# 女川原子力発電所2号炉 運転中の原子炉における 炉心損傷防止対策の有効性評価について

平成30年5月17日  
東北電力株式会社

### 3. 審査会合での指摘事項に対する回答(指摘事項No.5)(1/2)

図5 本評価にて用いている破裂判定曲線

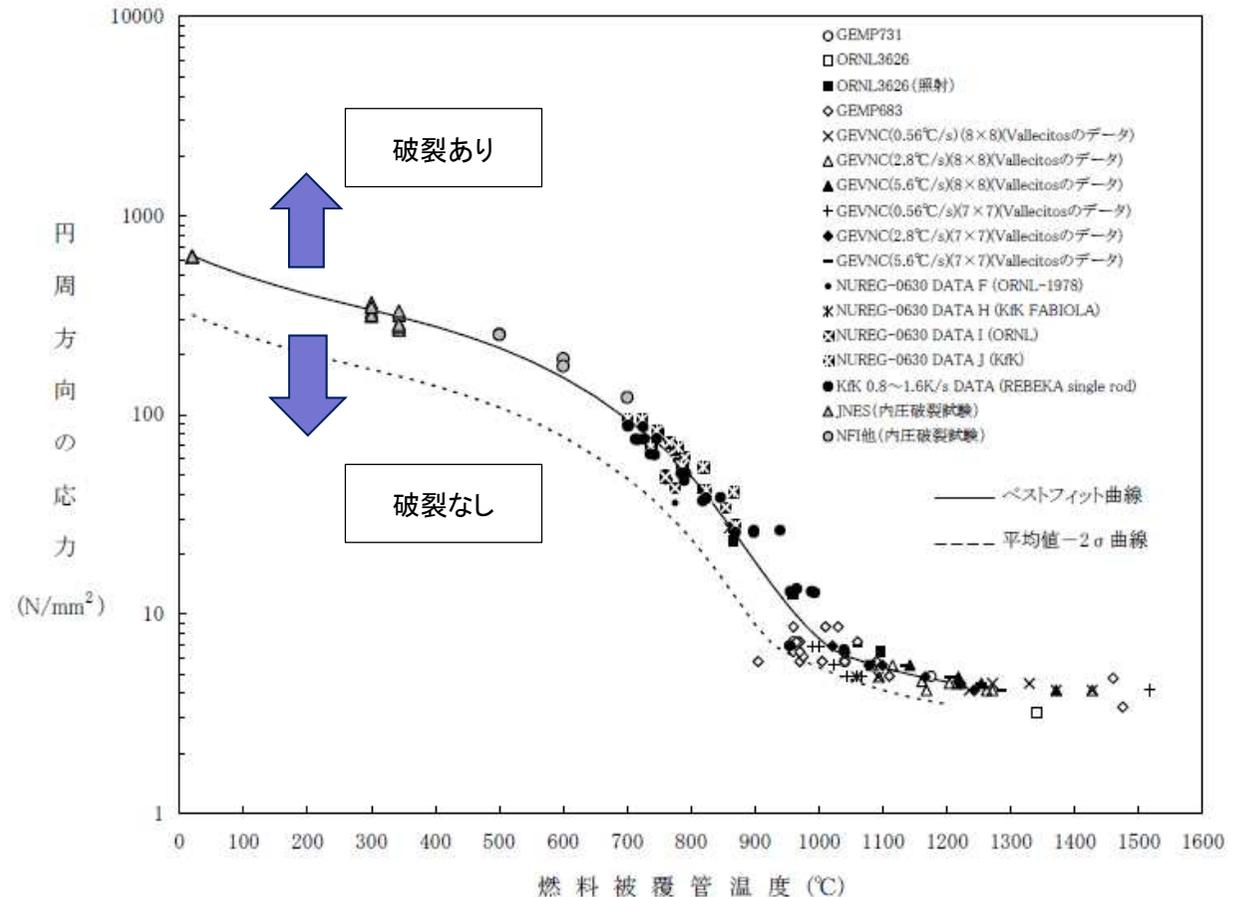
- 燃料棒に破裂が発生する時点の燃料被覆管温度と燃料被覆管の円周方向の応力の関係について、詳細な試験条件を確認して提示すること。

- 燃料被覆管の温度上昇時の燃料棒の破裂の有無を判定するため、破裂判定曲線を使用(図5)
- 根拠としている破裂実験は、燃料棒破裂時の「温度」と「被覆管周方向応力」に着目して整理されているため、異なる寸法の被覆管の実験結果を同様に扱うことができる
- 根拠実験は、大部分が未照射材を使用したものであるが、高燃焼度の照射材を用いた実験より、照射による破裂挙動への影響は、実験のばらつきの範囲に収まる程度で、大きな影響はないことを確認<sup>[1]</sup>
